# COMUNE DI SINALUNGA

## Regolamento Urbanistico Comunale

Rettifica errori materiali

RELAZIONE RESPONSABILE DEL PROCEDIMENTO

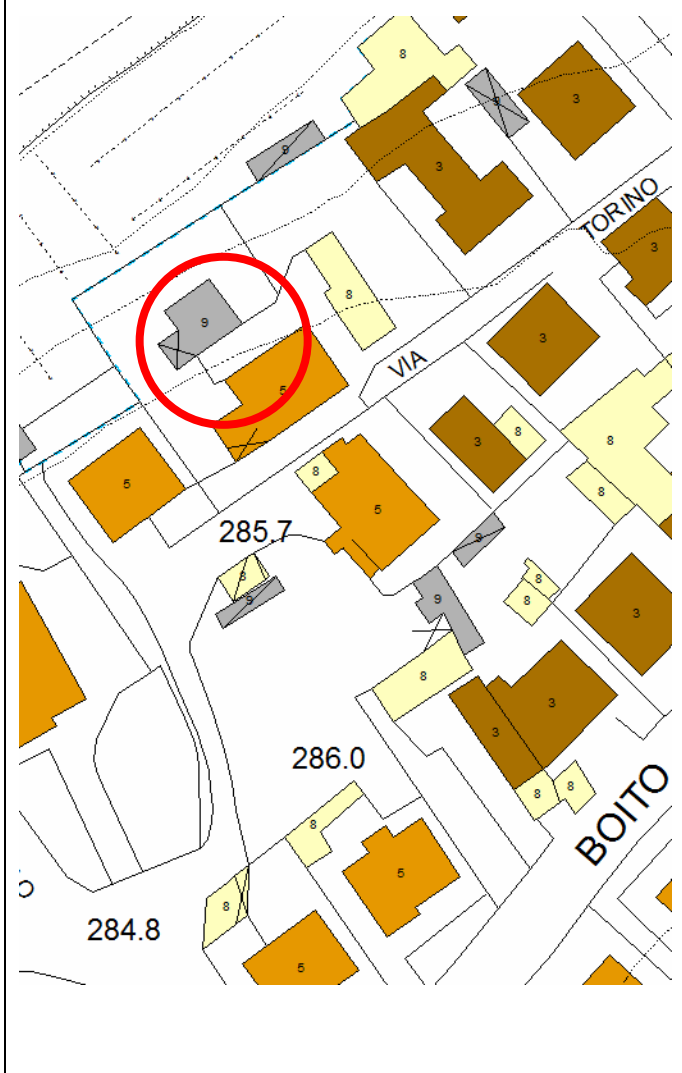
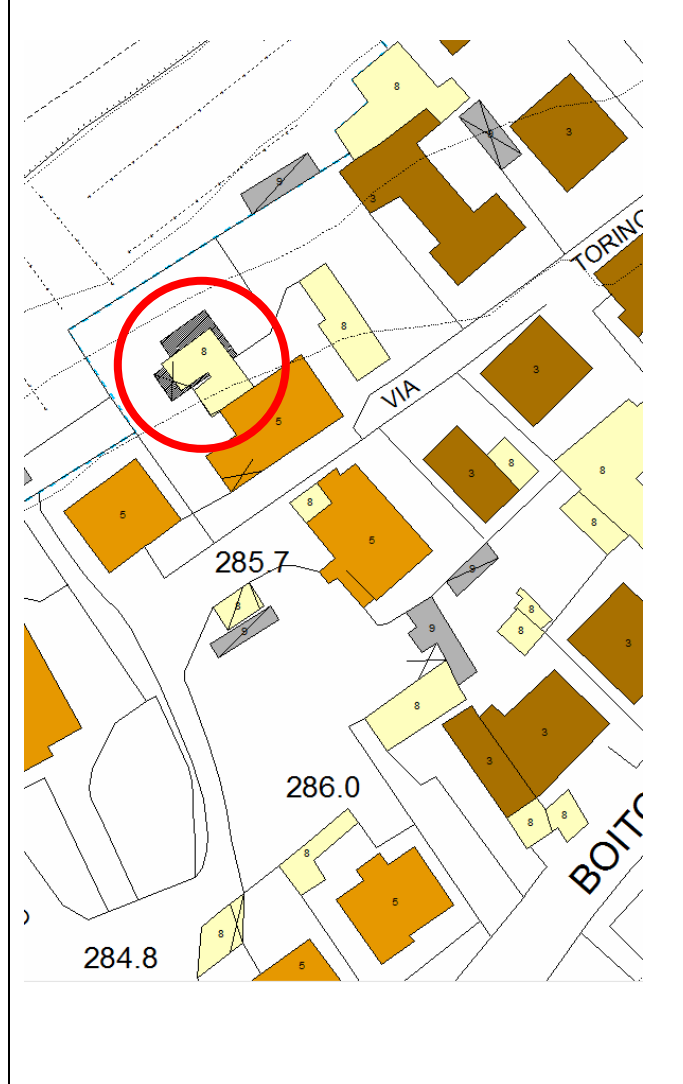
Si chiede la rettifica della classe di valore "9" (Art. 66 delle NTA del RU "Edifici e manufatti a trasformabilità limitata") erroneamente assegnata ad un edificio pertinenziale in muratura mista di cotto e tufo in via Torino a Guazzino. Si chiede l'attribuzione della classe di valore "8" del RU (Art.65 - Volumi secondari).

Dalla documentazione fornita e dalle verifiche effettuate, è possibile rilevare che si tratta di un edificio pertinenziale in muratura mista di cotto e tufo situato in via Torino a Guazzino. L'edificio è stato realizzato negli anni 50 e risulta presente nella cartografia CTR 1954.

Pertanto, viste le caratteristiche formali, costruttive e di destinazione d'uso del suddetto edificio e considerata la sua natura pertinenziale, si propone la rettifica della classe di valore "9" (Art. 66 delle NTA del RU "Edifici e manufatti a trasformabilità limitata") erroneamente assegnata, con la classe di valore "8" (Art. 65 delle NTA del RU "Volumi secondari")

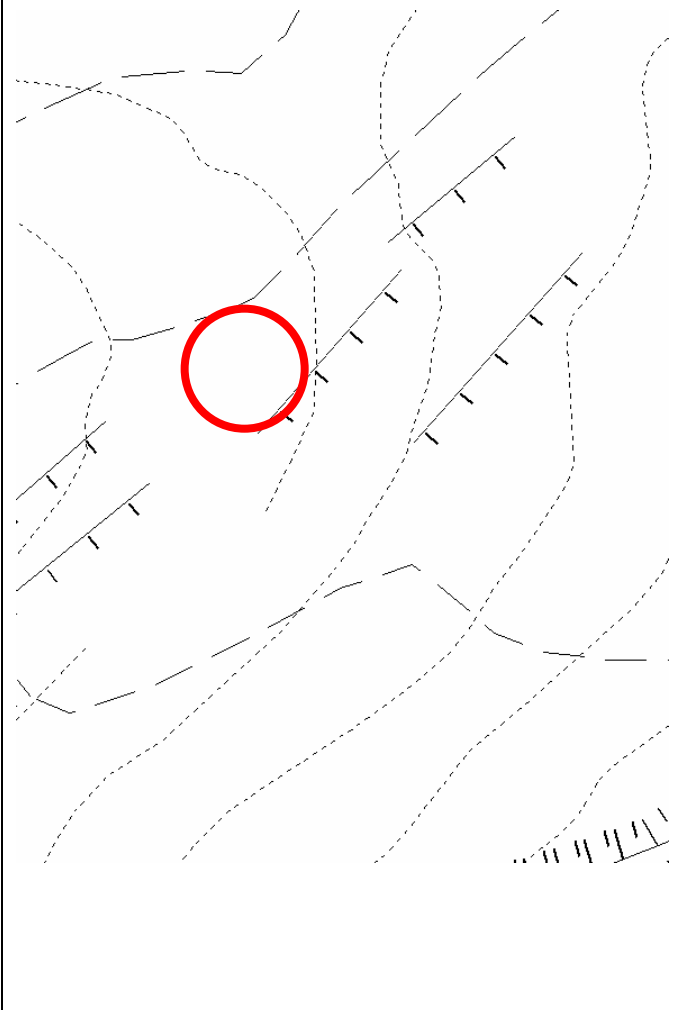
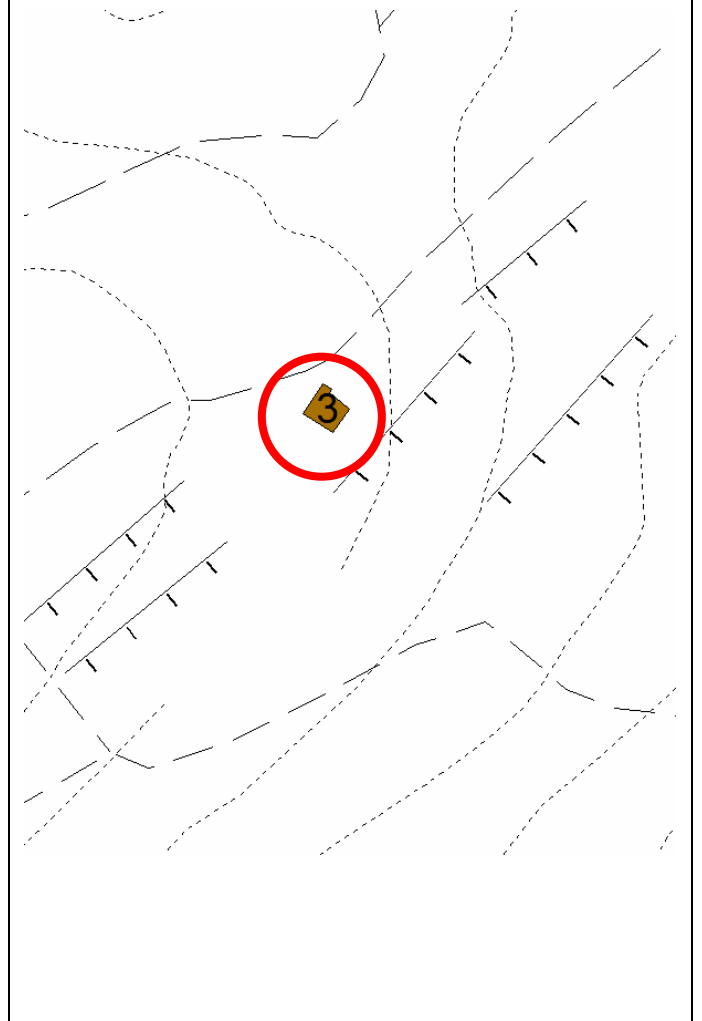
Dalla documentazione fornita e dalle verifiche effettuate, è possibile rilevare che si tratta di gruppo di fabbricati ed annessi agricoli parzialmente diruti in Loc. Lippianino, attualmente non classificati dal Regolamento Urbanistico Vigente.

L'edificio principale (Edificio A) è quello di più antica formazione: esso infatti risulta presente già al Catasto Leopoldino.

Gli altri due manufatti (B e C), risultano presenti invece al Catasto di Impianto degli anni 40 del 900.

Relativamente all'edificio A, inoltre, sono presenti agli atti del Comune, pratiche edilizie da cui è agevolmente ricostruibile la sua consistenza precedente al crollo strutturale rilevabile allo stato attuale. Da tale documentazione, inoltre è possibile anche ricavare l'originaria organizzazione delle aperture su tutti i fronti.

Pertanto, considerato quanto sopra illustrato, si propone per l'edificio A l'assegnazione della classe di valore "3" del RU (Art.60 - Altri edifici o complessi di carattere storico o testimoniale antecedenti al 1954).

Relativamente ai manufatti accessori B e C, la scarsità dei resti presenti attualmente sul posto e la mancanza di pratiche edilizie da cui poter ricavare l'originaria consistenza edilizia e l'originaria composizione dei fronti, non permettono di assegnare alcuna classe di valore.

Per quanto sopra descritto, si propone di non assegnare alcuna classe di valore ai ruderi dei manufatti B e C

#### POGGIO GIALLI

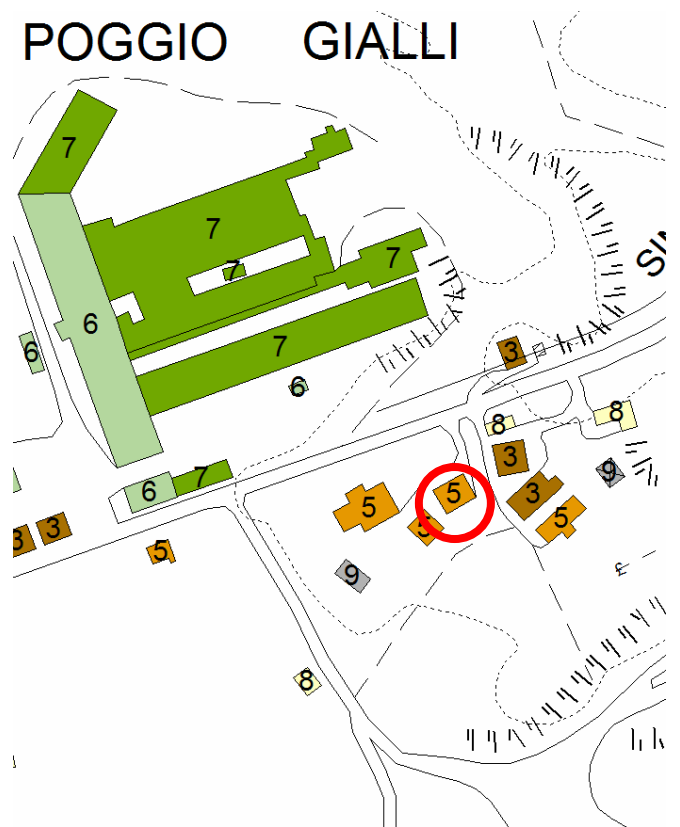
Dalla documentazione fornita e dalle verifiche effettuate, è possibile rilevare che si tratta di un edificio residenziale posto in Loc. Poggi Gialli, 158.

L'edificio, nella sua consistenza attuale, è il risultato di successivi interventi edilizi, tra cui il più rilevante risulta essere l'intervento di ampliamento volumetrico autorizzato con licenza edilizia n. 53 del 05.06.1973.

Dalla sovrapposizione tra il Catasto di Impianto ed il catasto attuale è possibile ricavare come una porzione di tale edificio fosse già presente negli anni 30/40, ma che i successivi interventi risalenti agli anni 70 hanno completamente trasformato l'originario impianto edilizio.

Pertanto, viste le caratteristiche formali, costruttive e di destinazione d'uso attuali del suddetto edificio si propone la rettifica della classe di valore "3" (Art. 60 delle NTA del RU "altri edifici o complessi di carattere storico o testimoniali antecedenti al 1954") erroneamente assegnata, con la classe di valore "5" del RU (Art.62 - Edifici o complessi privi di valore architettonico di formazione successiva al 1954)

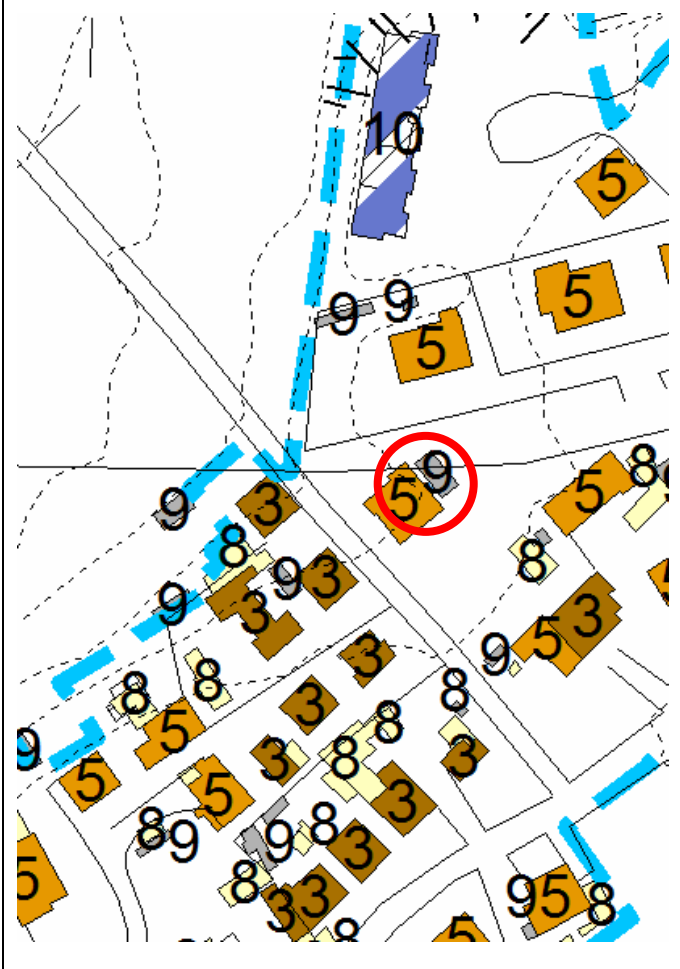
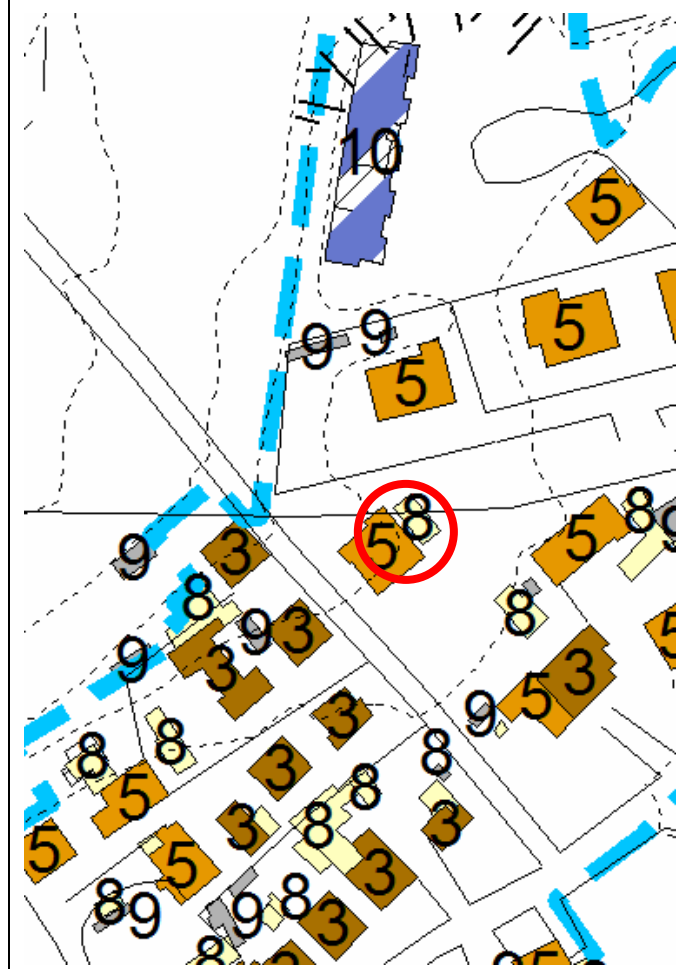
Dalla documentazione fornita e dalle verifiche effettuate, è possibile rilevare che si tratta di una pertinenza residenziale in muratura posto in Via Rasella, 2 a Guazzino.

Considerata la natura pertinenziale del suddetto manufatto, non si ritiene appropriata l'attribuzione della classe di valore "5" del RU (Art.62 - Edifici o complessi privi di valore architettonico di formazione successiva al 1954), così come richiesto, mentre si ritiene congrua l'assegnazione della classe di valore "8" (Art. 65 del RU - Volumi secondari)

Pertanto, viste le caratteristiche formali, costruttive e di destinazione d'uso attuali del suddetto edificio e rilevata la sua natura di manufatto pertinenziale, si propone la rettifica della classe di valore "9" (Art. 66 delle NTA del RU "Edifici e manufatti a trasformabilità limitata") erroneamente assegnata, con la classe di "8" (Art. 65 del RU - Volumi secondari)

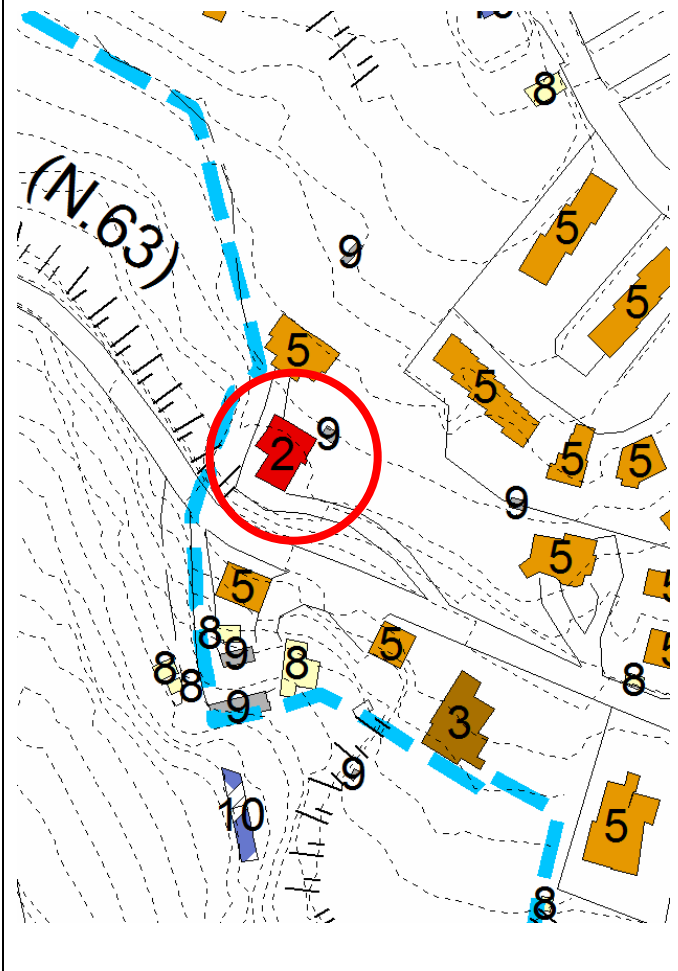
**Villa:** si tratta di un edificio multipiano in muratura mista in pietra e cotto parzialmente intonacata. La sua presenza non è segnalata nel Catasto Leopoldino, mentre risulta censito nel catasto di Impianto degli anni 40. Si presume pertanto che la sua costruzione possa risalire ai primi anni del 900.

L'edificio presenta un cattivo stato di manutenzione e la presenza di elementi architettonici di pregio (davanzali, cornici, modanature, ecc) è riscontrabile solo in alcune limitate parti di un prospetto.

Il valore storico testimoniale dell'edificio è indubbio, ma appare eccessivo il suo inserimento all'interno della classe di valore "2" che contiene, per definizione di norma, gli edifici di "rilevante" valore storico architettonico.

Pertanto, valutata la datazione della villa, la sua qualità architettonica complessiva in relazione ad edifici con caratteristiche analoghe presenti sia nei centri storici comunali sia in territorio aperto, viste le caratteristiche formali, costruttive e di destinazione d'uso del suddetto edificio, si propone la rettifica della classe di valore "2" (Art. 59 delle NTA del RU "Edifici di rilevante valore storico architettonico antecedenti al 1954") erroneamente assegnata, con la classe di valore "3" (Art.60 - Altri edifici o complessi di valore storico o testimoniale antecedenti al 1954)

**Annesso:** si tratta di un piccolo manufatto accessorio in muratura, anch'esso non presente nel Catasto Leopoldino e individuato nel Catasto di Impianto. Il manufatto risulta privo di qualsiasi valore architettonico.

Pertanto, viste le caratteristiche formali, costruttive e di destinazione d'uso del suddetto annesso, si propone la rettifica della classe di valore "9" Art. 66 delle NTA del RU "Edifici e manufatti a trasformabilità limitata") erroneamente assegnata, con la classe di valore "8" (Art. 65 delle NTA di RU "Volumi secondari")
